Informe de Criterios de Conexión para PMGD Puig Sunlight de 9[MW]

Biwo Renovables SA

Informe de Criterios de Conexión a la Red

Central Solar Fotovoltaica PMGD Puig Sunlight

Fig. 1: Unilineal Alimentador Santa Rosa, Punto de Conexión a la Red

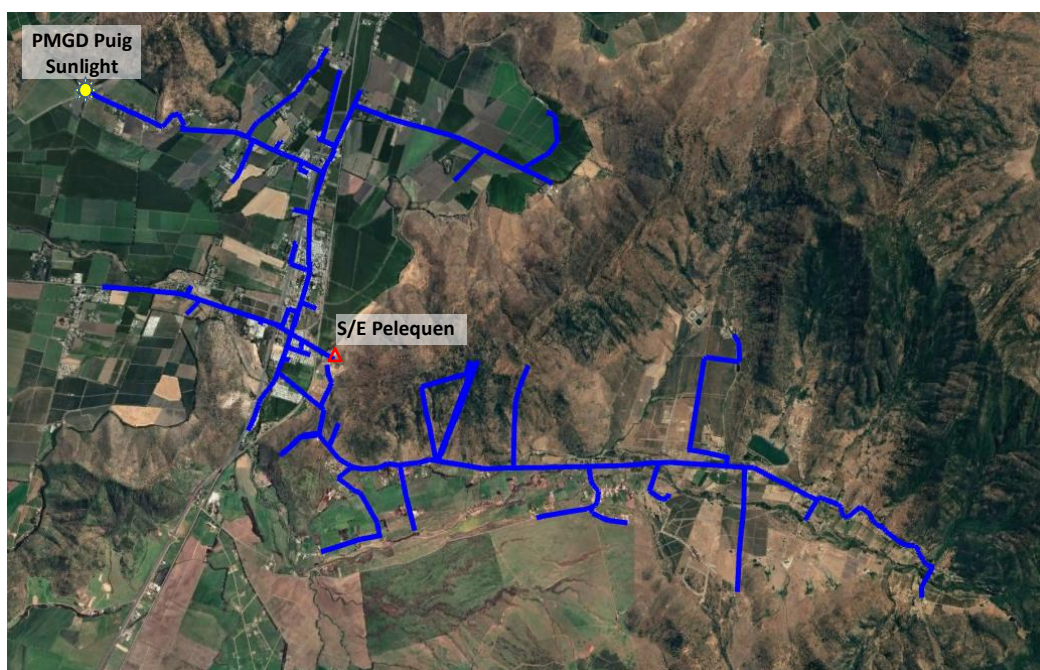
El punto de conexión en media tensión (propiedad de CGE) placa poste N°825250 está ubicado en el alimentador Santa Rosa en 15 [kV], a una distancia aproximada de 6,31 [km] hasta la Subestación Primaria Pelequen propiedad de CGE.
